Modulo per la presentazione delle osservazioni per i piani/programmi/progetti sottoposti a procedimenti di valutazione ambientale di competenza statale

Progetto di un impianto eolico denominato "Macchialupo", costituito da 10 aerogeneratori da 6,2 MW, per una potenza complessiva di 62 MW, da realizzarsi nei comuni di Lacedonia (AV), Aquilonia (AV), Monteverde (AV), Scampitella (AV), Sant'Agata di Puglia (FG), Rocchetta Sant'Antonio (FG).

Codice procedura: 10263

OSSERVAZIONI COMUNE DI LACEDONIA (AV) – Note Tecniche

Figura 2-1: inquadramento territoriale impianto procedura VIA_10263

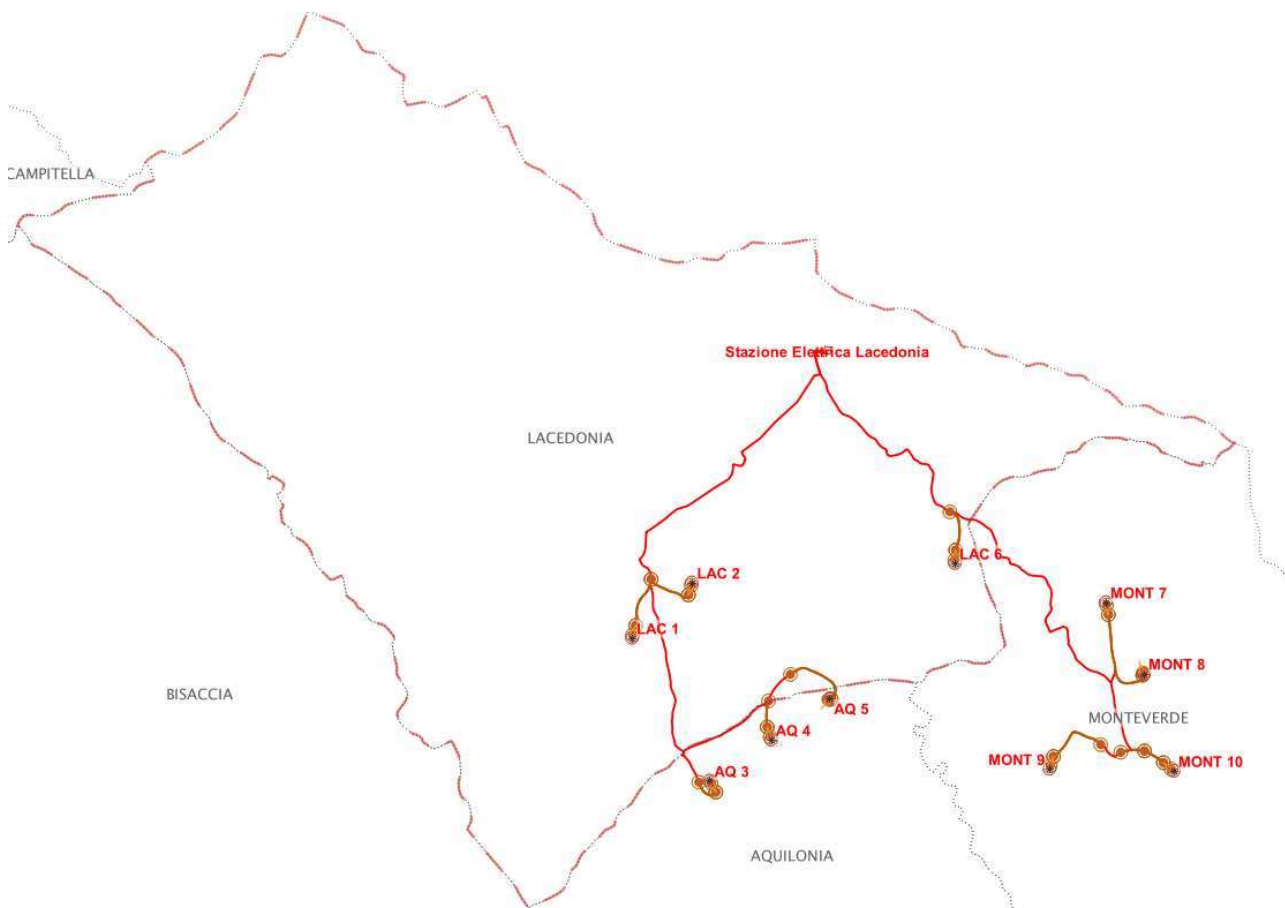
La documentazione di progetto disponibile è quella elencata sul sito (indicato nei dati generali) ed elencata nel file A01_Rel_1_0_Elenco_elaborati. Si nota che: 1) la documentazione tecnica disponibile non contiene dati georeferenziati dell’impianto; 2) nell’elaborato A15_elab_5.5 non viene specificato il sistema cartografico di riferimento ma si dichiara solo genericamente l’impiego di “*opportuna cartografia e modelli digitali del terreno (DTM)*”.

Le circostanze precedentemente elencate comportano una “incertezza istruttoria” dei contenuti di natura territoriale del progetto in esame, considerando un lavoro di verifica basato solo su cartografie in formato non numerico e non vettoriale. Dall’esame della documentazione prodotta, in particolare nell’elaborato A14_elab_5.4, si è ricavata una informazione che ha permesso di inquadrare le informazioni nel sistema cartografico EPSG 32633 (WGS84/UTM 33) e di estrarre per tipologia di elemento (puntuale e lineare) gli elementi descrittivi del Progetto sottoposto a Valutazione di Impatto Ambientale. Rispetto a tale elaborazione del dato presente nell’elaborato di progetto A14_elab_5.4, convertito in formato vettoriale, è stato possibile inquadrare il complesso dell’impianto interessante i Comuni di Aquilonia, Lacedonia e Monteverde nel sistema di riferimento EPSG 32633 (WGS84/UTM 33) e nel relativo sistema informativo geografico disponibile all’Ufficio di Piano, costituito per l’elaborazione del Piano Urbanistico Comunale ed i relativi Studi di settore. (si veda **Figura 2-1**).

Figura 3-1: PRG - tavola 3. Disciplina dell’uso del suolo del territorio comunale. Stralcio- Scala nominale 1:5000 con sovrapposizione impianto PNIEC-PNRR 10263.

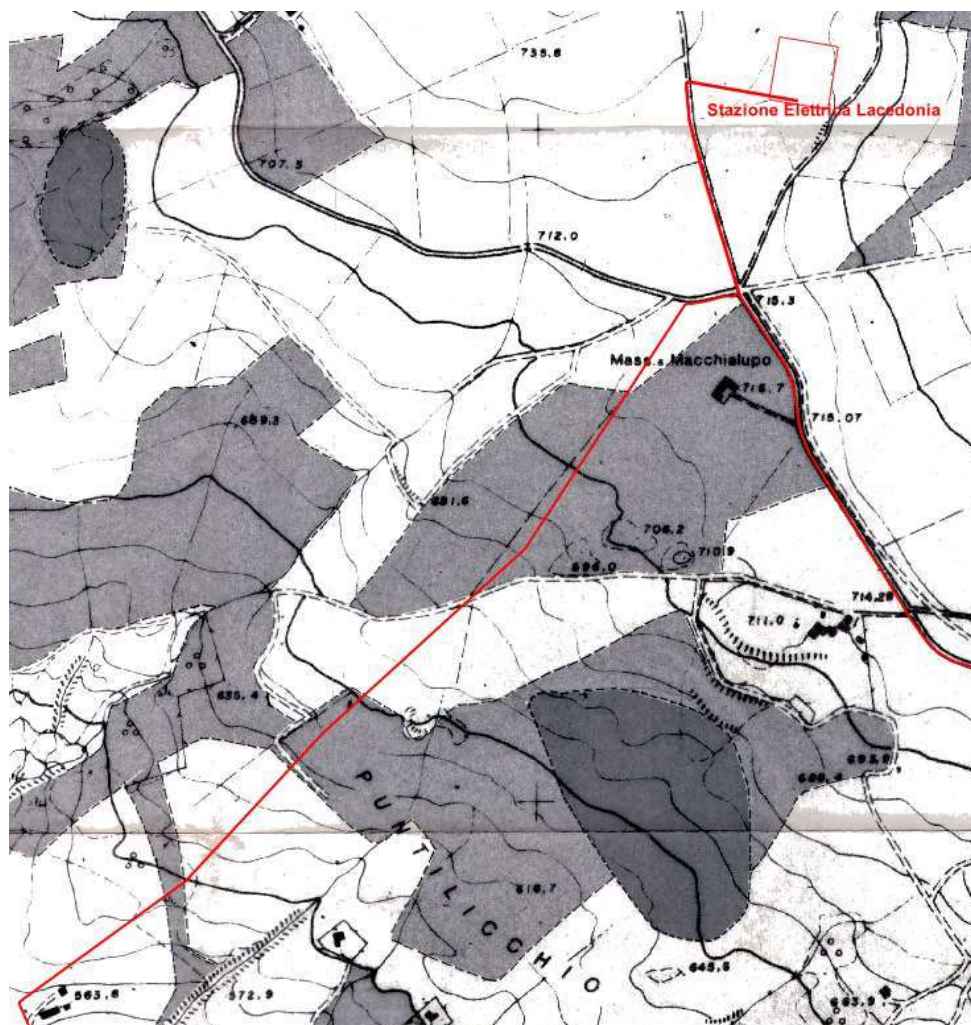
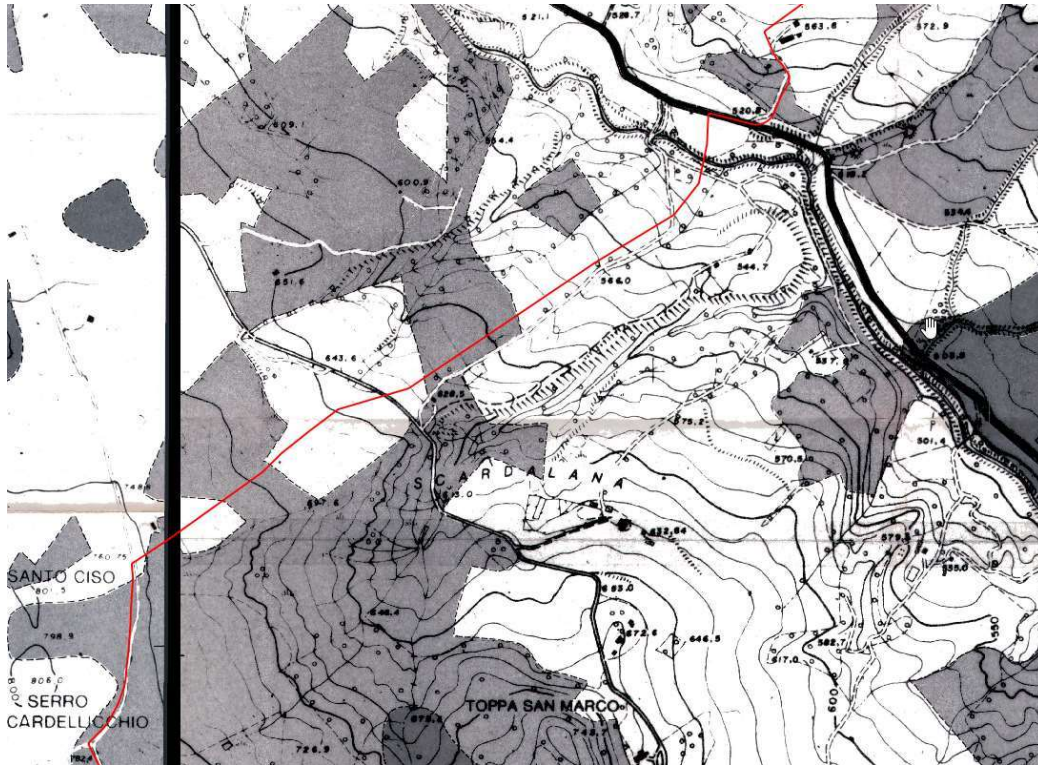
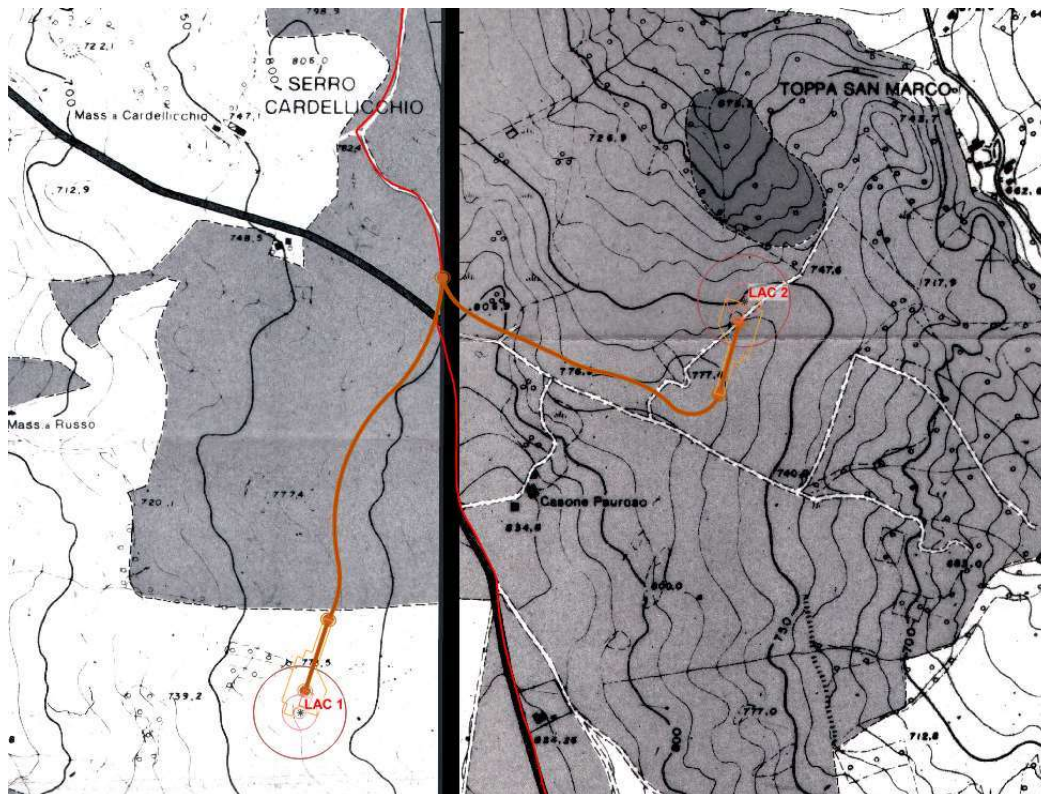
Il PRG (Piano Regolatore Generale) vigente per le aree di installazione dei tre aerogeneratori LAC1, LAC2 e LAC6 con relative piazzole temporanee e definitive prevede le destinazioni d’uso riportate nelle figure

Figura 5-2: aree boscate ed assimilate -dettaglio

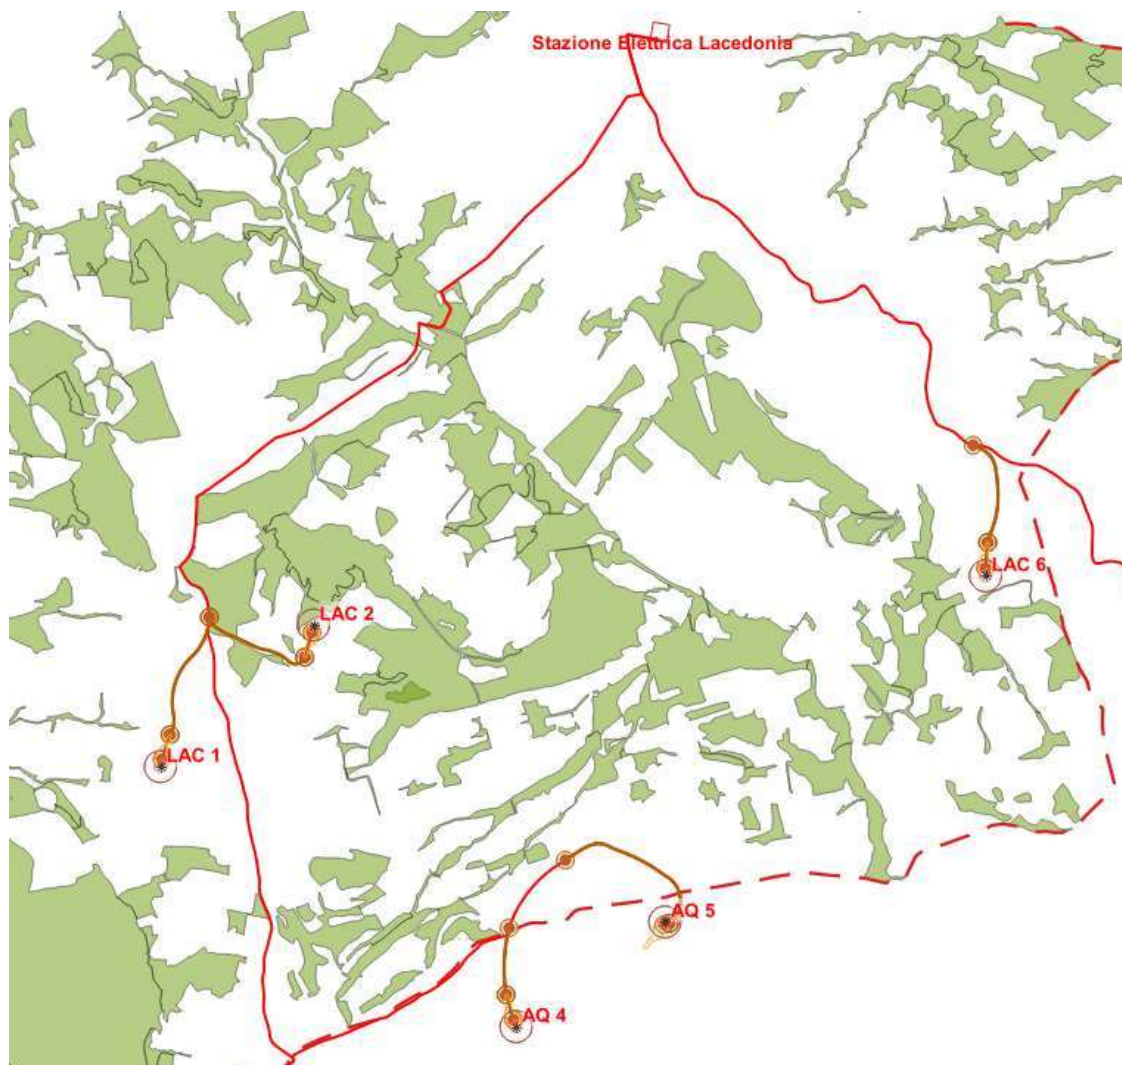
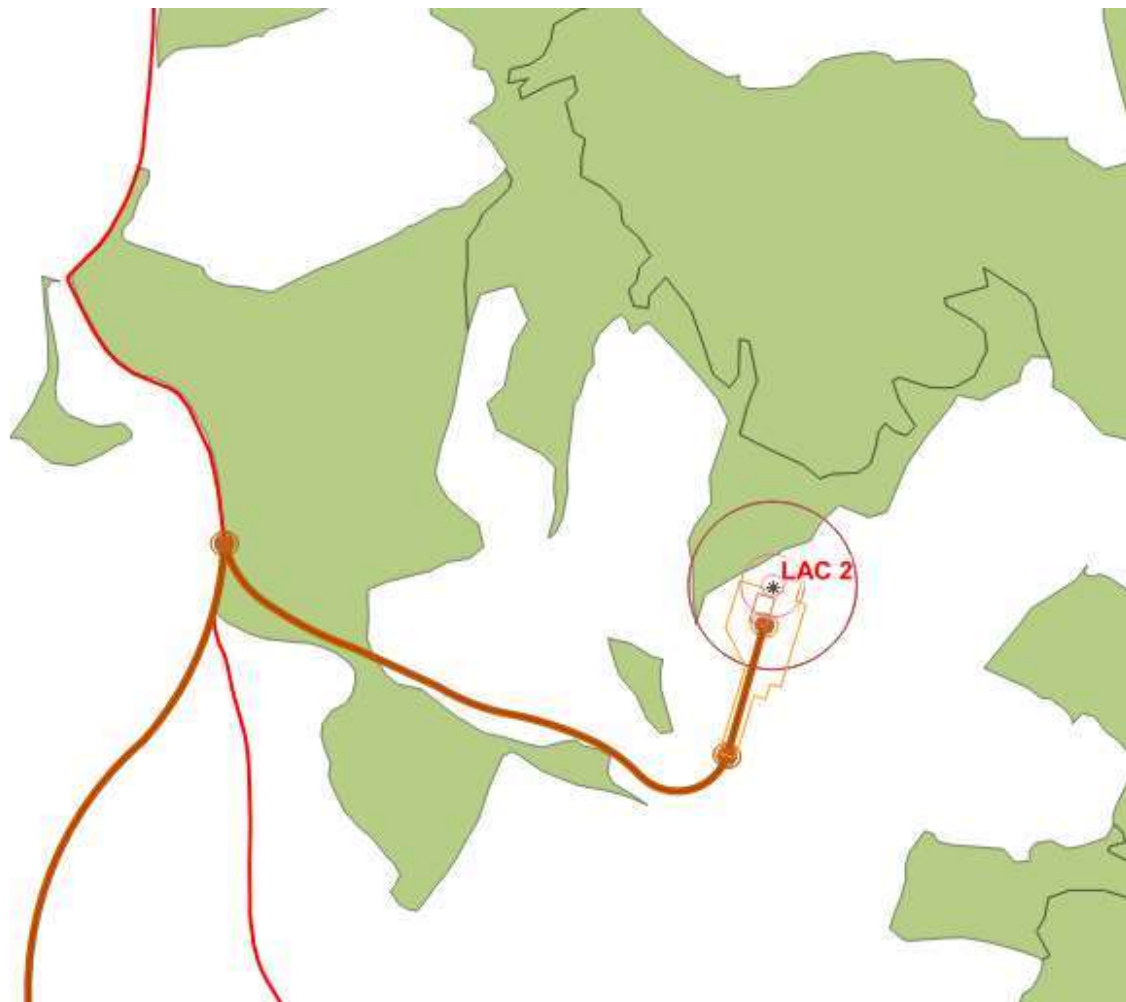
La sovrapposizione dell’impianto nel sistema informativo territoriale dell’Ufficio di Piano segnala in corrispondenza del tema: Aree Boscate ed assimilate una interferenza marginale (area di sistemazione provvisoria limitrofa al bordo dell’area boscata) sia dell’aerogeneratore **LAC2** che delle opere di scavo per la posa in opera dei cavidotti, in corrispondenza di vari punti dello sviluppo dell’impianto.

Figura 6-1: Pericolosità da frana dell’Autorità di Bacino Distrettuale Appennino Meridionale - UOM Puglia – Bacino Ofanto - inquadramento

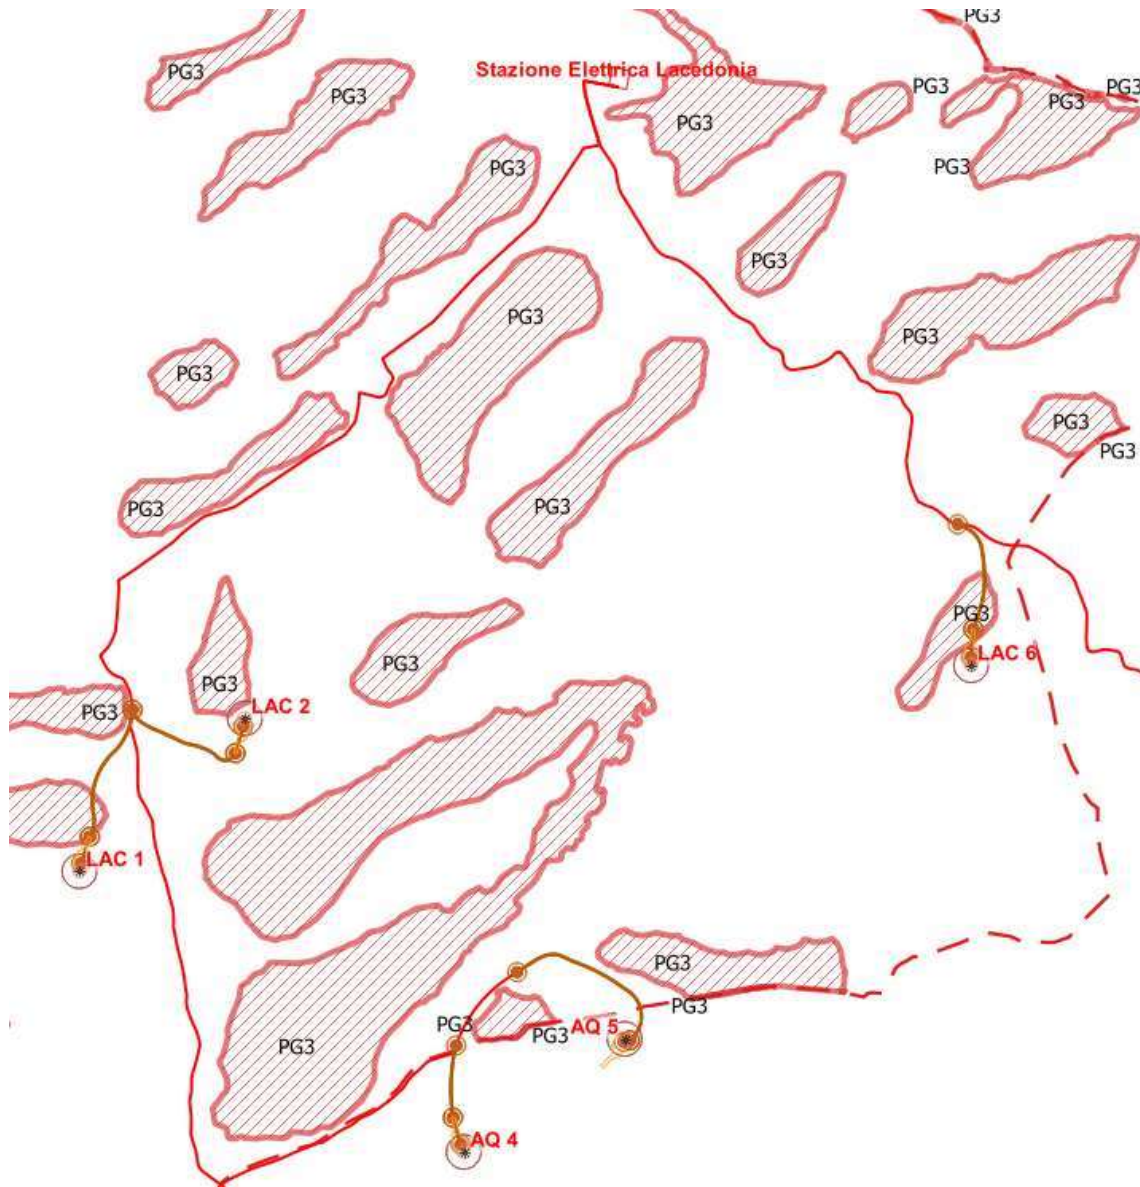
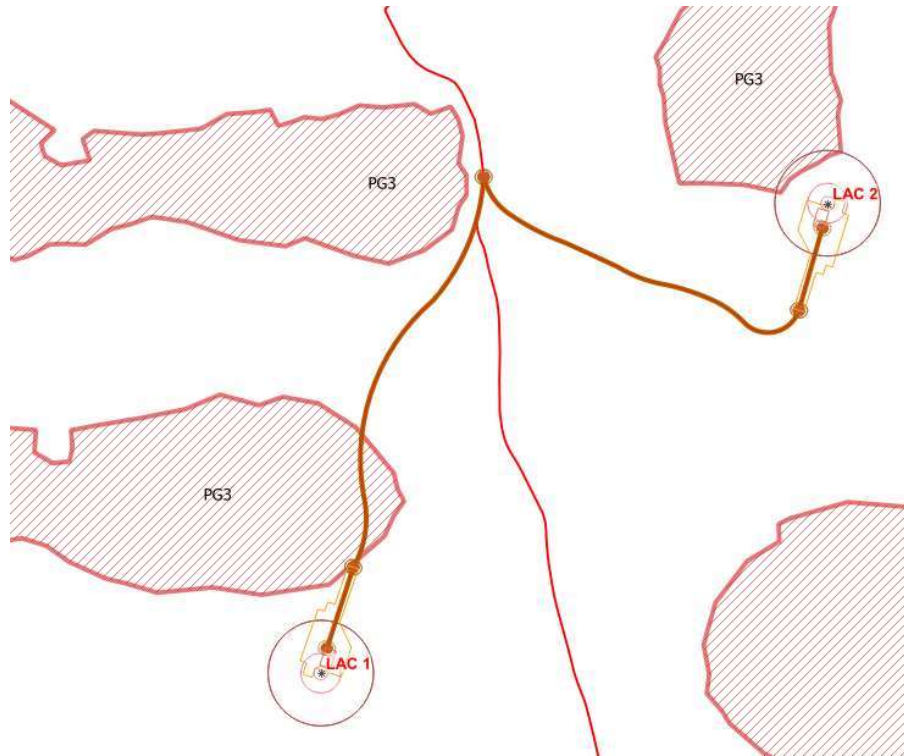
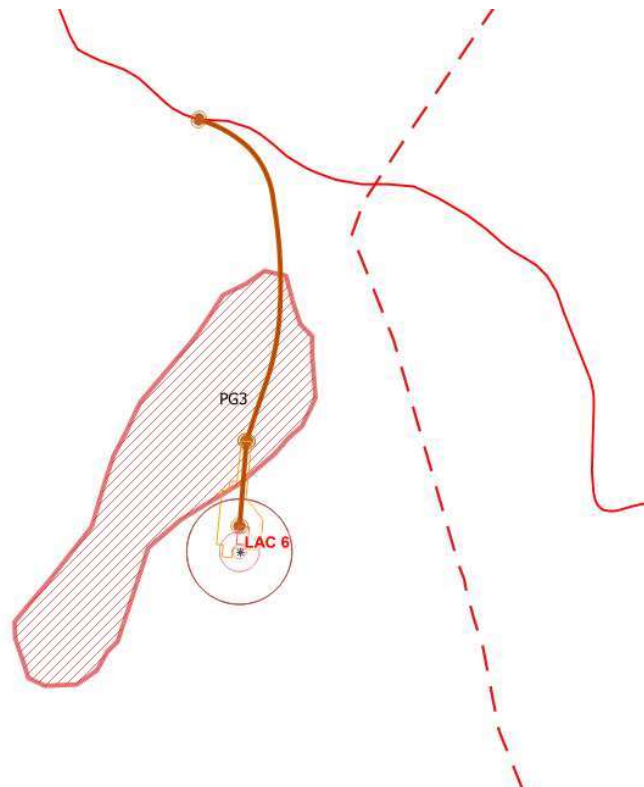
La sovrapposizione dell’impianto nel sistema informativo territoriale dell’Ufficio di Piano segnala in corrispondenza del tema: Pericolosità da frana dell’Autorità di Bacino Distrettuale Appennino Meridionale - UOM Puglia – Bacino Ofanto una interferenza marginale (area di sistemazione provvisoria) sia degli aerogeneratori LAC1 e LAC6 che delle opere di scavo per la posa in opera dei cavidotti, in corrispondenza di tre punti dello sviluppo dell’impianto.

Figura 6-4: criticità dell’attraversamento del Torrente Osesto

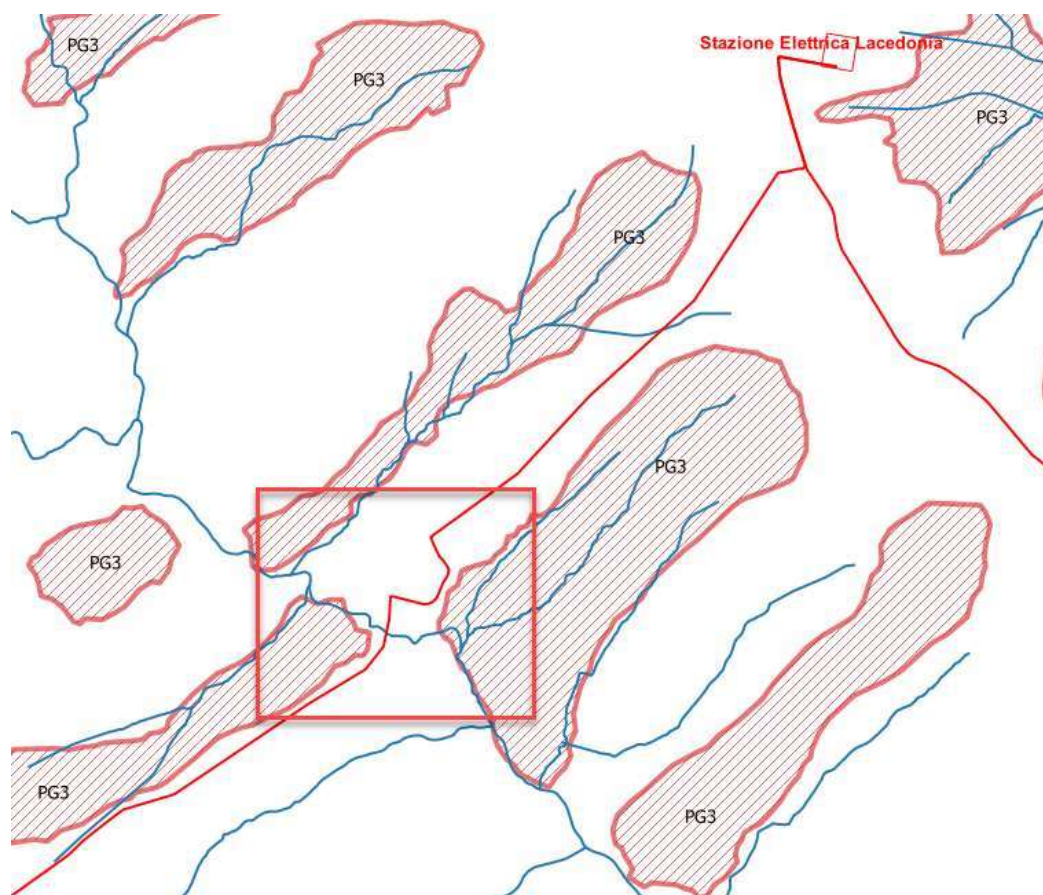
In riferimento al rischio idrogeologico ed anche ad aspetti di natura paesaggistica c’è da considerare il tema dell’attraversamento del Torrente Osesto. Tale problematica viene affrontata nell’elaborato relazione sulle interferenze delle opere e relative modalità risolutive – Elaborato A25_Tav_7.2

La criticità dell’attraversamento non viene affrontata in modo esaustivo idoneo alla valutazione degli aspetti che descrivono l’esecuzione dell’Opera di cui all’oggetto. Per le parti dell’attraversamento che dovessero risultare fuori terra (sistemazione del pozzo di scavo ed innesto della TOC al di sotto dell’alveo) e che non rientrano nei casi di esclusione di cui al Decreto del Presidente della Repubblica 13 febbraio 2017, n. 31 "Regolamento recante individuazione degli interventi esclusi dall’autorizzazione paesaggistica o sottoposti a procedura autorizzatoria semplificata" e relativo Allegato A) è necessario il preventivo rilascio dell’Autorizzazione Paesaggistica, ai sensi dell’art. 146 del Decreto Legislativo 22 gennaio 2004, n. 42 e ss.mm.ii “Codice dei beni culturali e del paesaggio”. Per il rilascio dell’Autorizzazione Paesaggistica è necessario rendicontare le parti di Impianto di progetto che si ritengono rientranti all’interno dei criteri di esclusione di cui al DPR num. 31 del 13/02/2017 (allegato A), con l’individuazione delle modalità tecniche/realizzative e di ripristino dello stato dei luoghi a condizione che “non comportino la modifica permanente della morfologia del terreno e che non incidano sugli assetti vegetazionali”;
